改善箇所説明図

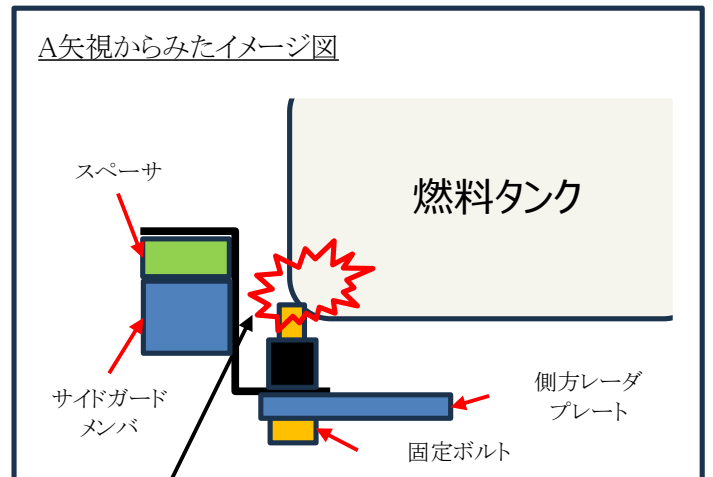
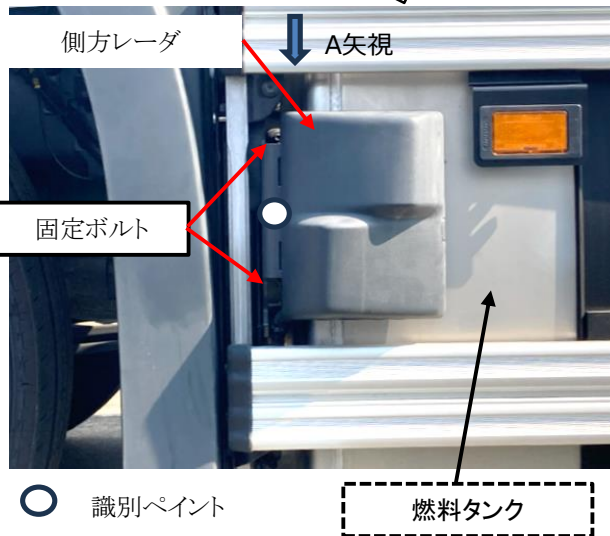
基準不適合発生箇所

側方衝突警報装置の左側方レーダにおいて、車幅の基準に合わせた移設に伴う検証が不十分なため、左側方レーダの固定ボルトが燃料タンクの端部に干渉しているものがある。そのため、そのままの状態で使用を続けると、振動等により燃料タンクが損傷し、最悪の場合、燃料が漏れるおそれがある。

改善の内容

全車両、左側方レーダ固定ボルトと燃料タンクの隙間を点検し、十分な隙間がない場合は、固定ボルトにワッシャを追加、または燃料タンクの位置を調整する。なお、深い傷跡が認められた場合は、燃料タンクを新品に交換する。
